# 中关村医疗器械产业技术创新联盟团体标准

T/ZMDS 20005-2021

## 医用电气设备 第4-3部分：指南与解读

## IEC 60601-1 第3版中未提到的安全方面的考 虑和对新要求的建议

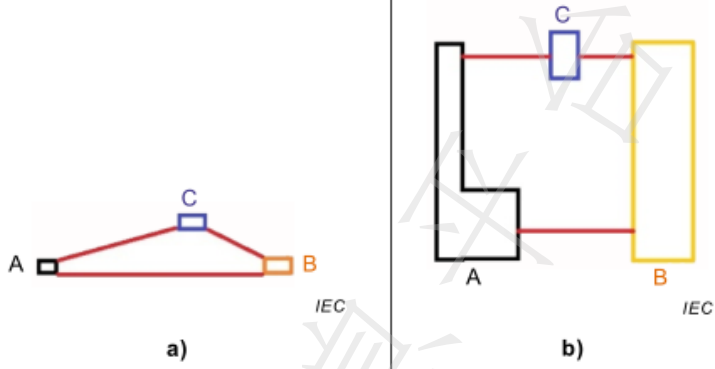
问题 2：

上述结论是否正确？如果是，是否也适用于完整的电子中间浮动电路？例如：

——第一个变压器初级 230V-次级 12V=3mm，然后

——浮动中间电路 12V-12V，然后
